改善箇所説明図

基準不適合発生箇所

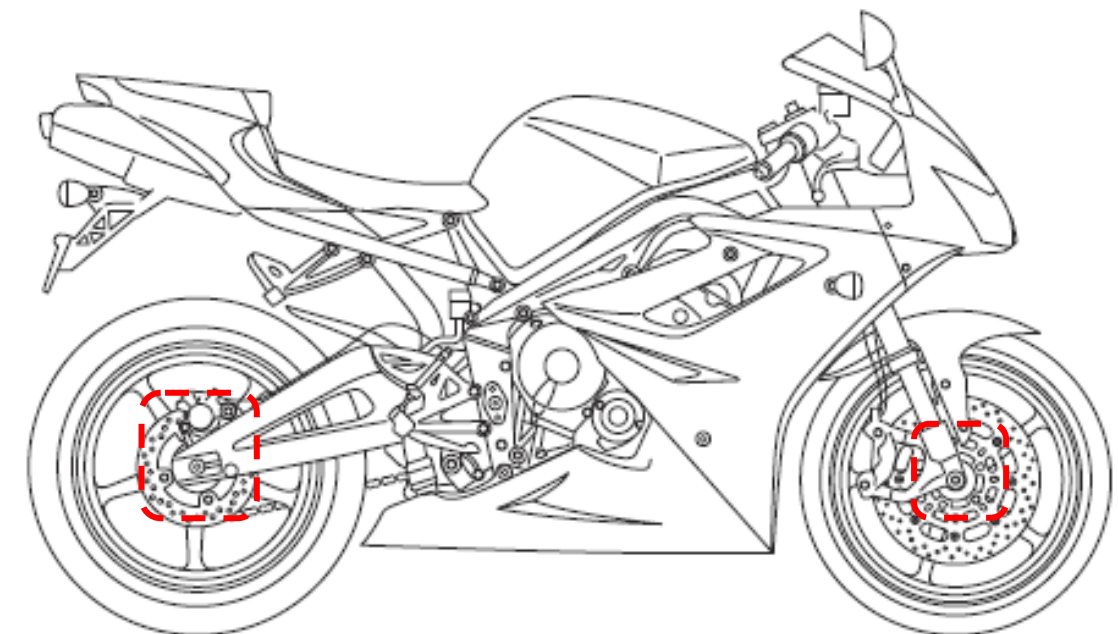
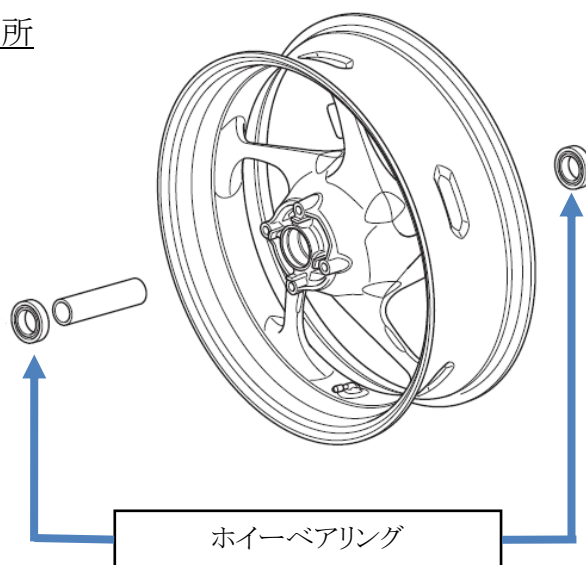
前後輪のホイールにおいて、正規品と異なるホイールベアリングが装着されているものがある。
そのため、正規品では発生し得ない当該ベアリングからの異音や損傷等の不具合が発生する可能性がある。

ベアリングが正規品と異なる場合は、正規品と交換する。
